Verslag huishoudelijke elektrische installatie op laagspanning en zeer lage spanning

Referentie: **008-20261021-05**	Datum controle: **21/10/2026**
Keurder: **008**

Eigenaar:	**Daniel Van Der elst**	EAN-code:	**541449400001358606**
Adres installatie:	**Leuvensesteenweg 57, 3290 - Diest**	Nummer teller(s):	**1SAG3100678949**
		Distributienetbeheerder installatie:	**Fluvius**

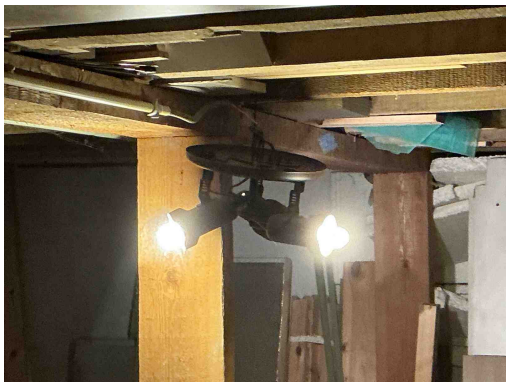
B17 - De voedingsspanning is niet op elk bord vermeld (Boek 1: 3.1.3.3).
Opmerking: Oa bord 1

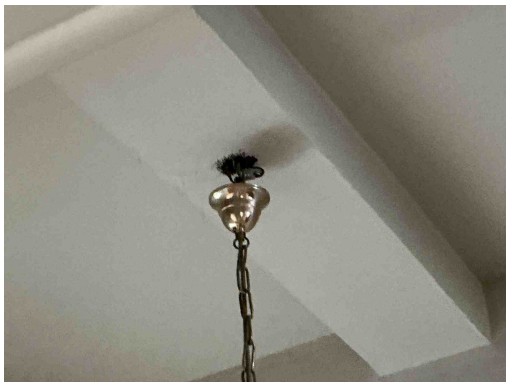
T21c - Het elektrisch materieel is niet geplaatst volgens de voorschriften van de fabrikant/ regels van goed vakmanschap. (Boek 1: 1.4.1.3) Oa armatuur niet degelijk bevestigd. Zie plaatsingsfiche fabrikant.
Opmerking: Oa living, hal, slaapkamer 2,...

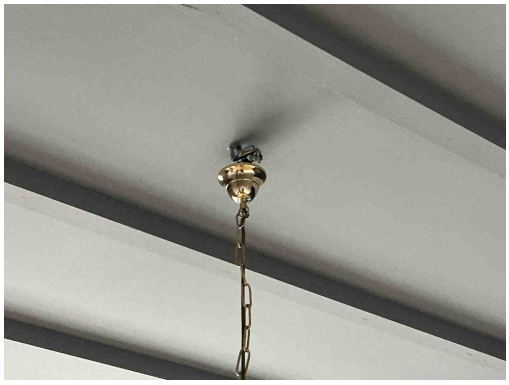
T21c - Het elektrisch materieel is niet geplaatst volgens de voorschriften van de fabrikant/ regels van goed vakmanschap. (Boek 1: 1.4.1.3) Oa armatuur niet degelijk bevestigd. Zie plaatsingsfiche fabrikant.
Opmerking: Oa living, hal, slaapkamer 2,...

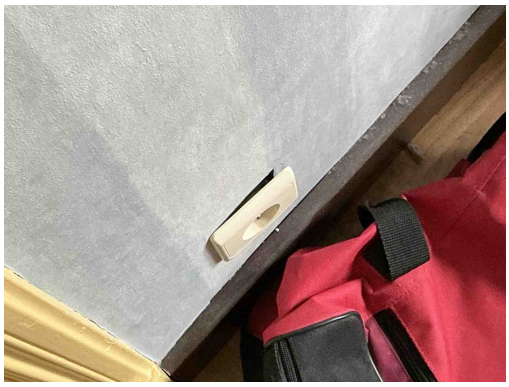
T21c - Het elektrisch materieel is niet geplaatst volgens de voorschriften van de fabrikant/ regels van goed vakmanschap. (Boek 1: 1.4.1.3) Oa armatuur niet degelijk bevestigd. Zie plaatsingsfiche fabrikant.
Opmerking: Oa living, hal, slaapkamer 2,...

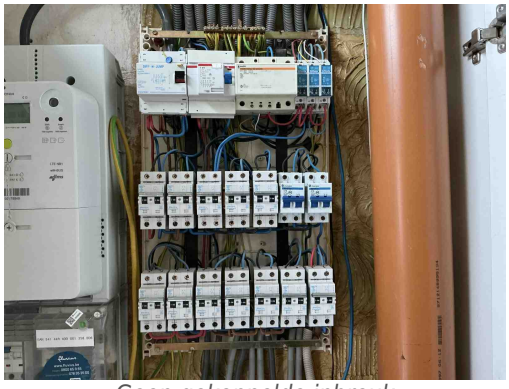
T10 - Bepaalde contactdozen en/of schakelaars zijn niet degelijk bevestigd (Boek 1: 1.4.1.3).
Opmerking: Oa slaapkamer 1
